**Panel Asesor Independiente de BID Invest
Informe del IAP n.º 2, abril de 2019**

**Proyecto Hidroeléctrico Ituango,
Colombia**

Figura n.º 5: Reconstrucción de la cavidad en el área de los pozos 1 y 2 (del informe Integral, marzo de 2019)

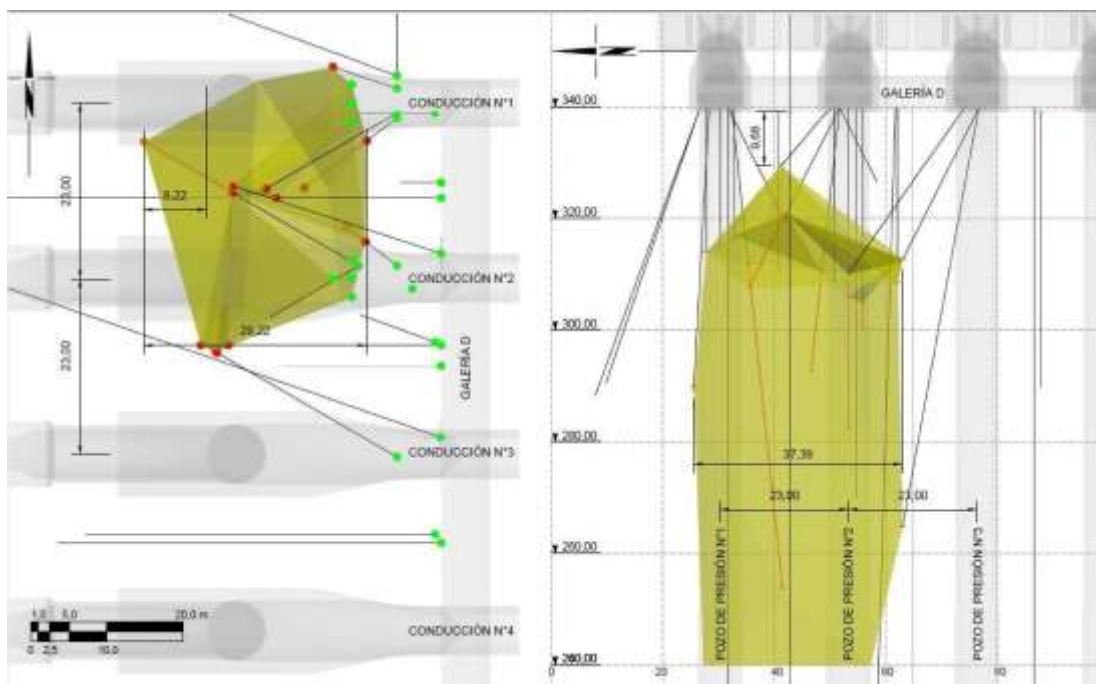
Los daños más graves que se han identificado hasta la fecha se encuentran en los pozos de entrada (consulte la figura n.º 5) Los orificios exploratorios revelaron que los pozos 1 y 2 están gravemente afectados. Los colapsos de las paredes laterales han causado grandes vacíos y ciertamente han creado una masa rocosa suelta e inestable en sus límites. Claramente, es necesaria una reconstrucción. El relleno y la lechada para consolidar el suelo circundante deben preceder a la reconstrucción del pozo. Se debe instalar un refuerzo de roca adecuado, dado que los pozos están derrumbados. Será necesario un revestimiento de acero autónomo, porque no se puede contar con la colaboración del macizo rocoso para soportar la presión interna durante el funcionamiento de la planta.

Figura n.º 8: Pilar de roca de 30 m de ancho que separa la caverna de la sala de máquina y la almenara norte, que ha sido colapsada, en el lado norte, por las aguas embravecidas.

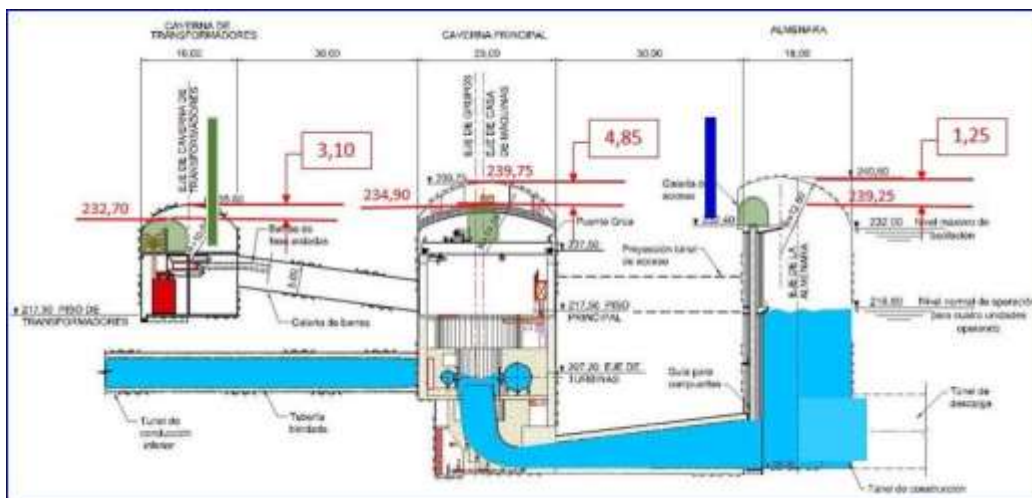
Un área de inestabilidades masivas esperadas es el de las cámaras de carga ("almenaras"). El acceso limitado reveló una falla extensa en el límite más septentrional de la "almenara norte", con conexión clara a la caverna de la PH. Lo más probable es que las aguas embravecidas encontraran su camino hacia el túnel de fuga a través de la almenara norte. Esto resultó en el colapso local del pilar de roca de 30 m de ancho que separa el la sala de máquinas y la cámara de carga. La reconstrucción requerirá un diseño detallado y técnicas mineras cuidadosas. Aunque las limitaciones de acceso actuales no permiten una apreciación completa del volumen involucrado, se espera que las medidas de rehabilitación sean de

complejidad comparable a la de los pozos de presión 1 y 2. Las siguientes figuras muestran el colapso como se puede ver desde la “galería de construcción superior norte”, y una sección transversal de las aberturas subterráneas.

Figura n.º 9: Progreso en la instalación al momento de la inundación

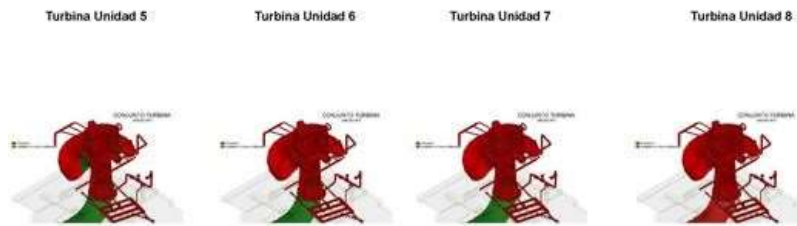
La instalación de las turbinas del lado norte estaba muy avanzada, especialmente la unidad 3 y la unidad 4, que se iban a poner en marcha primero.

Se desconoce la situación de la unidad 4, dado que el área está cubierta por escombros, pero hay motivos de optimismo para las piezas incrustadas, especialmente las más bajas.

Figura n.º 9: Progreso en la instalación de la unidad 1 al momento de la inundación

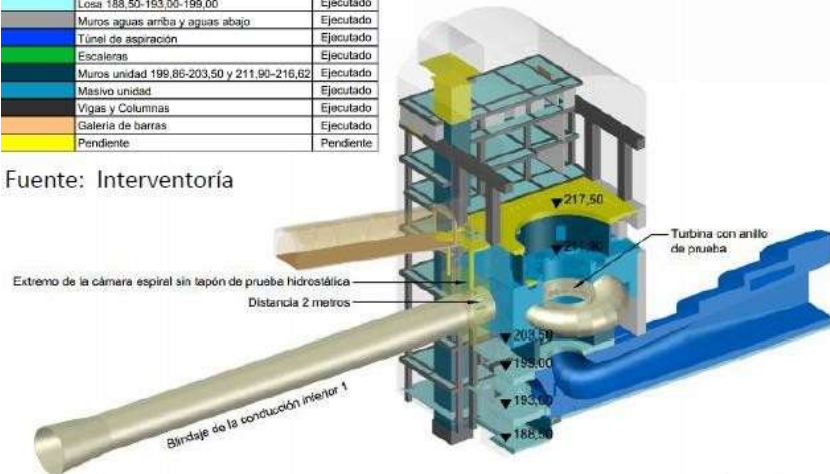
La unidad 2 está en malas condiciones y la unidad 1 es la más afectada. La situación de los tubos de aspiración es desconocida, y depende del tiempo que el flujo de agua necesita para encontrar una forma alternativa de fluir a través del túnel de fuga.

La necesidad de reemplazar los tubos de aspiración puede tener consecuencias sobre el cronograma, como se detalla en el párrafo correspondiente.

Figura n.º 15: Monitoreo satelital de la orilla derecha (de Integral 2019)

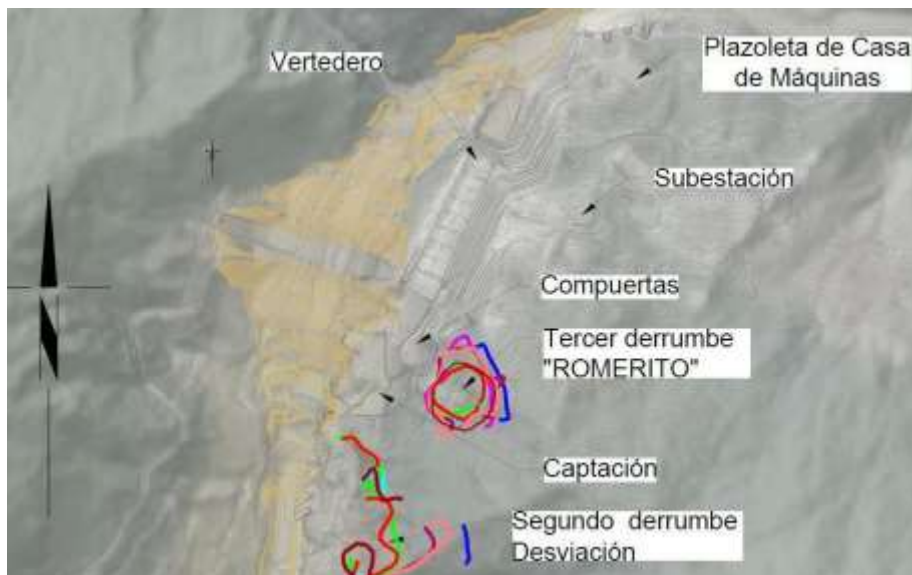
El monitoreo remoto de pendientes (por satélite) alrededor de la represa comenzó en julio de 2018, y debe extenderse en el área corriente arriba. El IAP recomienda añadir objetivos geodésicos, piezómetros e inclinómetros en todos los bancos del tratamiento extendido.

Figura n.º 16: Lechada adicional en estribo izquierdo (de Integral 2019)

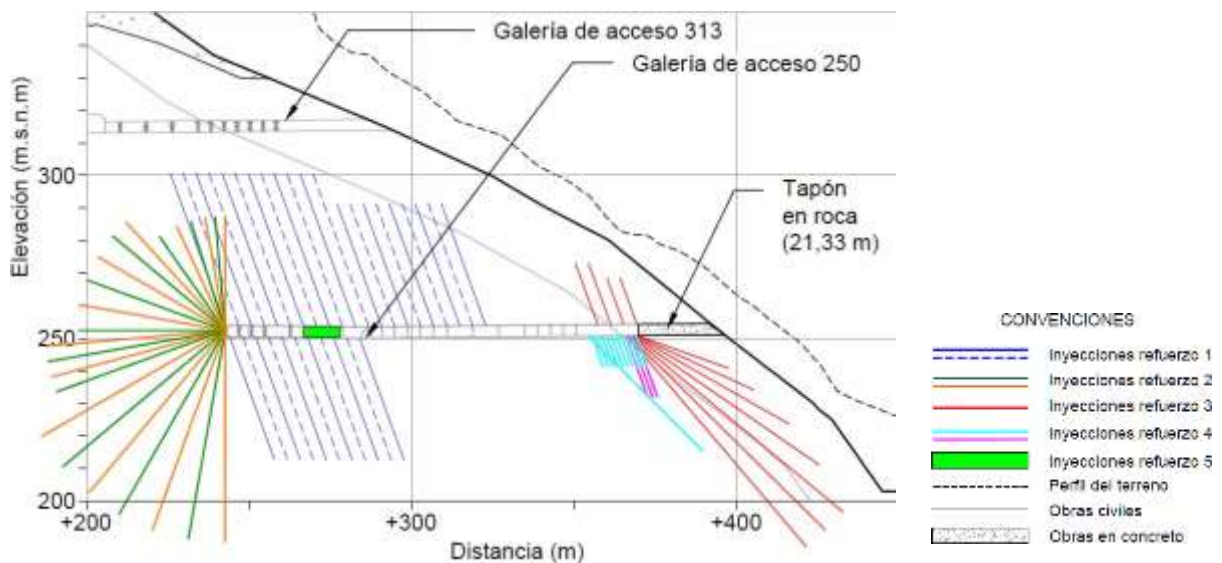
La necesidad de trabajos adicionales de inyección de lechada en la orilla izquierda se analizó en el informe del IAP de septiembre de 2018. El origen de dicha filtración es la galería de drenaje izquierda en el nivel +250, donde los orificios iniciales de lechada de cortina no estaban orientados para interceptar las uniones subverticales. En este estribo, la filtración total alcanzó los 80 l/seg. Aunque no es excesivo, se identificaron medidas correctivas y se ejecutaron lechadas adicionales. Sin embargo, la filtración general hoy en día no ha cambiado sustancialmente. Actualmente, se informan unos 50 l/seg, y sigue los niveles del embalse. Se recomienda una inyección de lechada multidireccional adicional. Toda el agua filtrada está limpia, según el informe.

Figura n.º 22: Patrones de evolución del embalse

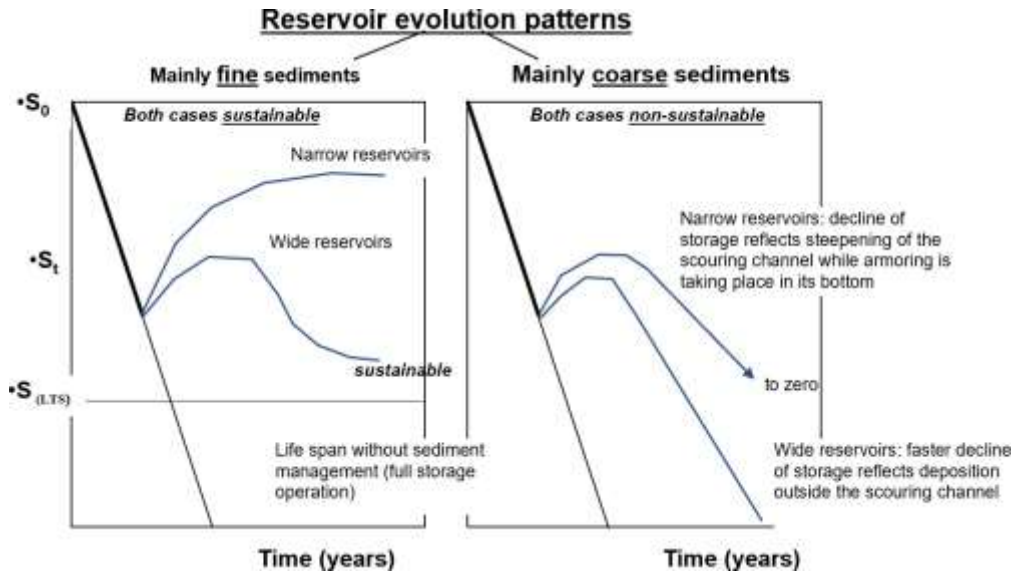
Siguiendo el discurso iniciado durante su primera visita, el IAP recomienda planificar estudios de embalse destinados a proporcionar elementos tempranos para fines de gestión de la sedimentación. Se recomiendan dos tipos de estudios:

Estos últimos son importantes para evaluar la esperanza de vida del embalse, como se muestra en la siguiente figura³.

Los dos gráficos representan la disminución de la capacidad de almacenamiento (" S ") en el tiempo. La disminución continúa hasta que se implementa el lavado de sedimentos. El lavado de sedimentos podría ser una opción a largo plazo para Ituango, que podría realizarse a través de la MLO adicional que se está planificando.
